関原発第546号  
2020年2月27日

美浜発電所原子炉施設保安規定変更認可申請書

美浜発電所原子炉施設保安規定変更前後比較表

図3-1 品質マネジメントシステム体系図

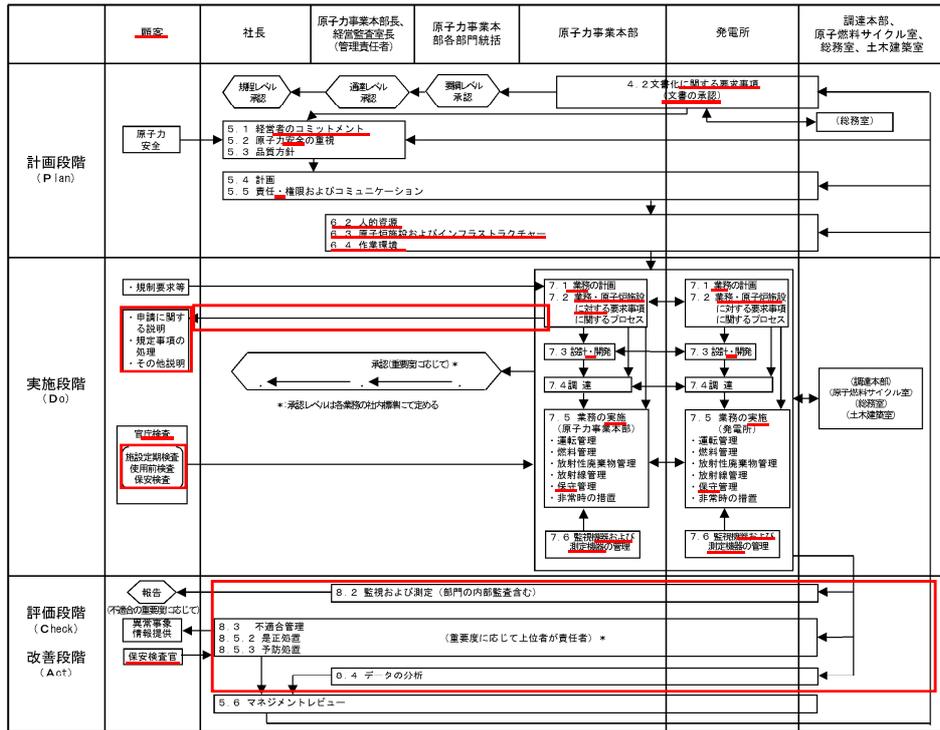
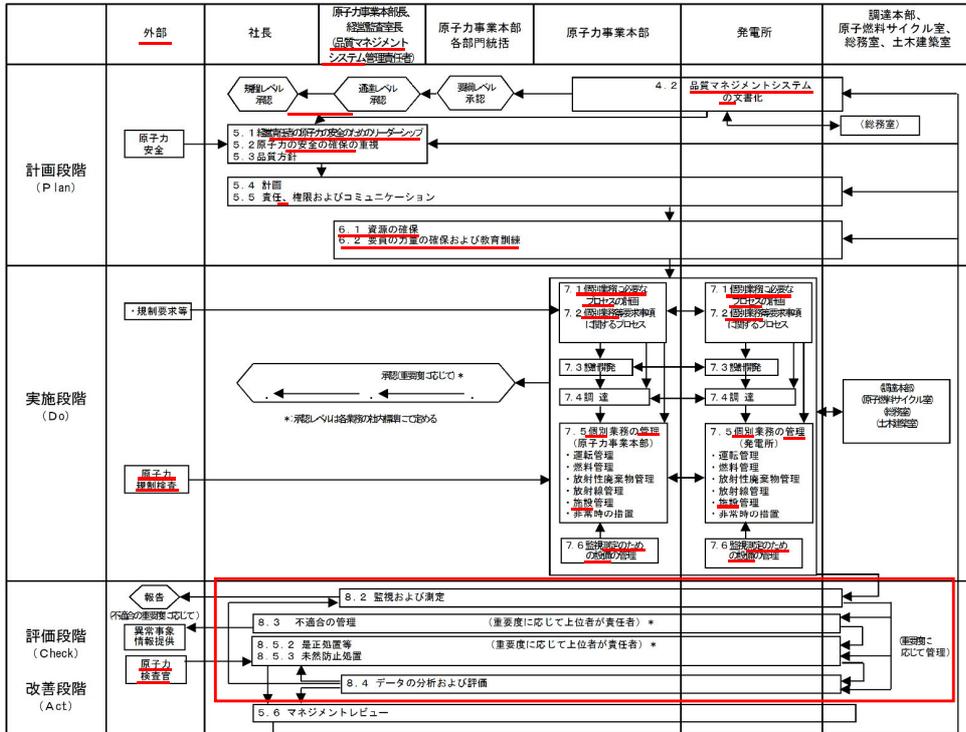
原子力規制における検査制度の見直しに伴う変更（品管規則の制定に伴う変更、法令改正に伴う用語の変更（「保守管理」を「施設管理」、  
「保安検査官」を「原子力検査官」に変更）、申請に関する説明等事業者による検査が主体となるための変更）

(注1) 本図は、品質マネジメントシステムを構成するプロセスの関連を、項目ごとに整理した上でPDCAに分類して示している。業務の詳細は各社内標準にて定める。

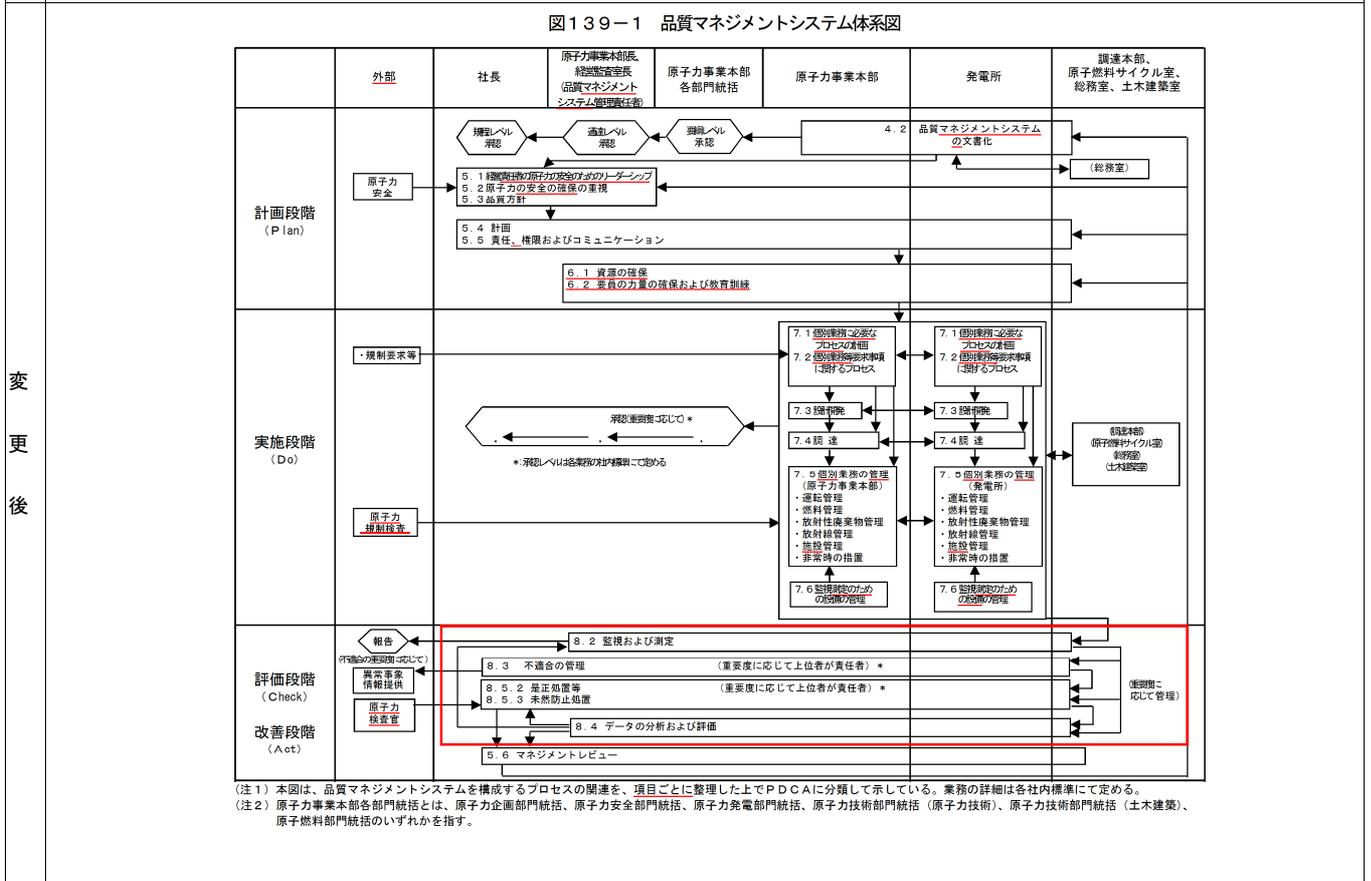
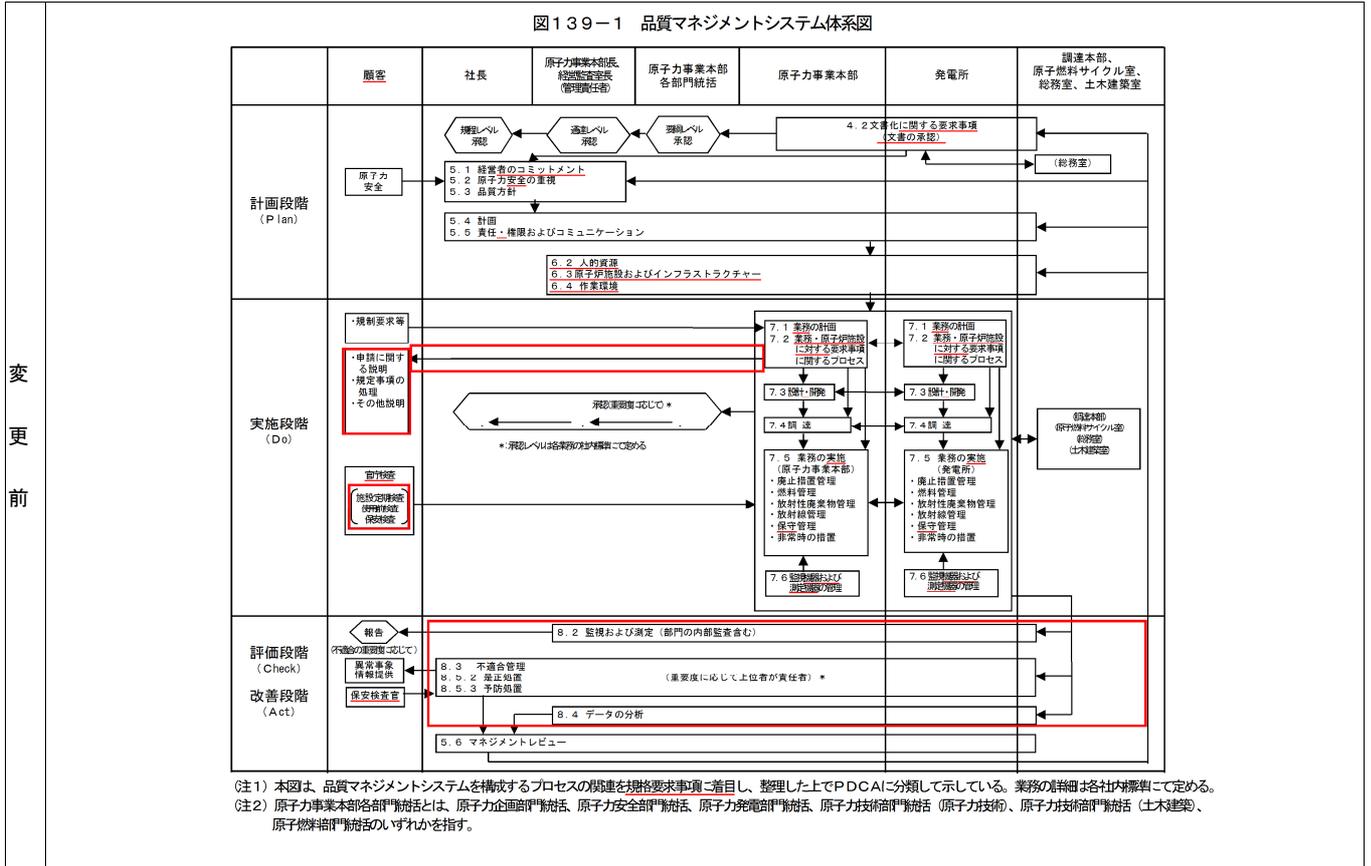
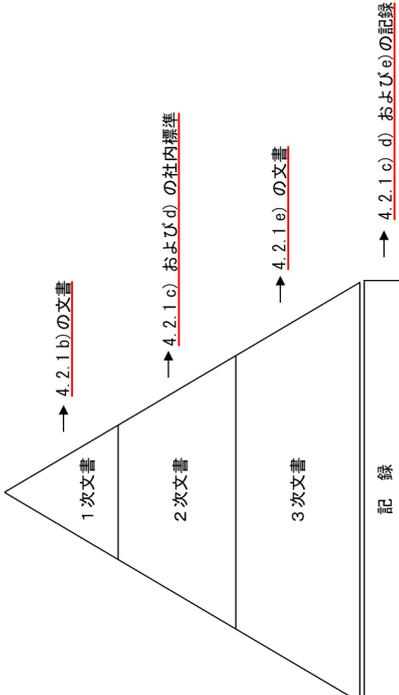
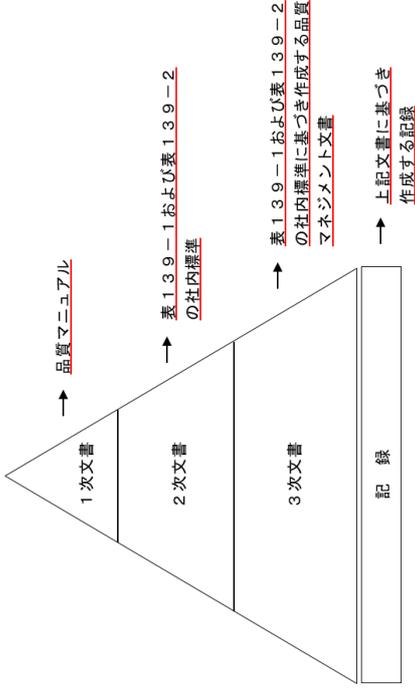
理由 原子力規制における検査制度の見直しに伴う変更（品管規則の制定に伴う変更、法令改正に伴う用語の変更（「保守管理」を「施設管理」、  
「保安検査官」を「原子力検査官」に変更）、申請に関する説明」等事業者による検査が主体となるための変更）
